Komunikat nr 3

W związku z wszczętym przez „BIOMED-LUBLIN” Wytwórnia Surowic i Szczepionek Spółka Akcyjna z siedzibą w Lublinie zapytaniem ofertowym (nr ogłoszenia w bazie konkurencyjności: 2022-14275-126945) dotyczącym zakupu, dostawy, rozpakowania, instalacji, uruchomienia, szkolenia oraz kwalifikacji DQ, IQ i OQ, zgodnie z wymaganiami EU GMP oraz FDA nowych sterylizatorów parowych – 2 sztuki, które prowadzone jest na rzecz projektu pt.: „Wdrożenie wyników prac B+R w zakresie innowacyjnej technologii wytwarzania produktu do immunoterapii raka pęcherza moczowego w oparciu o podszczep Moreau atenuowanych prątków gruźlicy BCG” (numer: POIR.03.02.01-06-0029/21, dla którego Spółka podpisała umowę o dofinansowanie w zakresie współfinansowania ze środków Unii Europejskiej w ramach Europejskiego Funduszu Rozwoju Regionalnego Programu Operacyjnego Inteligentny Rozwój, z poddziałania 3.2.1 Badania na rynek, **niniejszym publikujemy komunikat nr 3 w zakresie opisu przedmiotu zamówienia.**

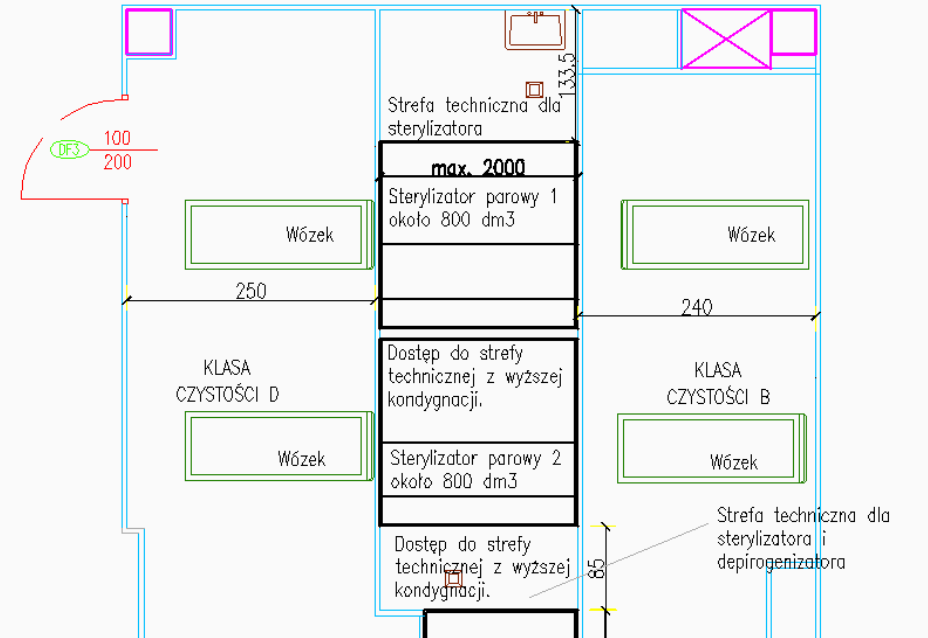
<p>29</p>	<p><u>Dot. Załącznik nr 2 do SWU – Ustawienie urządzeń w pomieszczeniu.</u></p> <p>Prosimy o udostępnienie rzutu z ustawieniem pomieszczeń w wersji dwg umożliwiającej identyfikację wszystkich wymiarów. Jeżeli jest to niemożliwe – prosimy o informację o wymiarach A, B, C, D wskazanych na rysunku załączonym do niniejszych wyjaśnień, w celu</p>	<p>Wymiary A,B, C, D podane są na poniższym rysunku.</p>

określenia miejsca na manewrowanie wózkami transportowymi oraz dodatkowych przestrzeni technicznych.

Dostęp do stref technicznych z górnej kondygnacji. Planowany jest pomost nad sterylizatorami do przemieszczania
